Nouveau filtre pour alarme 5370 et 5362.

WSW186 12-16 T180

Field Service Update | 03.02.2025

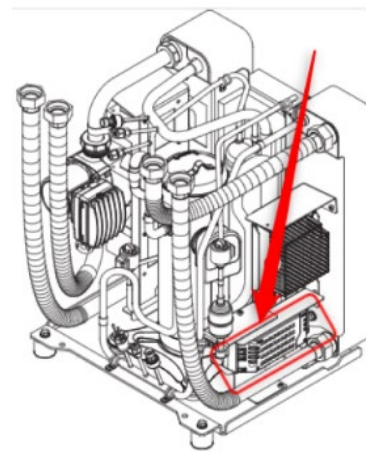
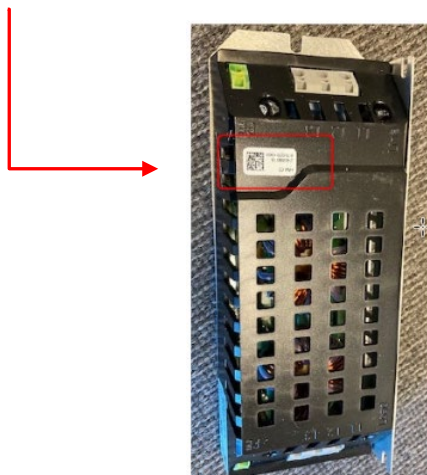
Une **alarme 5370** peut être activée à tort pendant le fonctionnement, mais aussi au repos, à intervalles irréguliers. Normalement, il s'agit d'un message indiquant que la tension du réseau est trop élevée, mais après enquête, il s'avère que la cause principale identifiée est **la résonance dans l'alimentation électrique**. Étant donné que le 5370 est une erreur de blocage, le compresseur s'arrête et doit être réinitialisé manuellement lorsque l'alimentation/la tension entrante est en ordre.

En cas d'alarme 5370 et 5362, le filtre existant doit être remplacé par le nouveau type.

Ceci concerne les appareils avec < FD 480.

Les appareils à partir du FD 480 sont déjà équipés du nouveau filtre en production.

Les nouveaux et anciens filtres peuvent être identifiés par le numéro de pièce indiqué sur l'étiquette du filtre :

Numéro de pièce indiqué sur l'étiquette du filtre	
Nouveau	Ancien
8750724503	8733710931

Le nouveau filtre a été introduit en tant que pièce le 01.11.2024 et remplace l'ancien filtre.

Numéro d'article du filtre	
Nouveau	Ancien
8-738-216-075	8-738-211-546
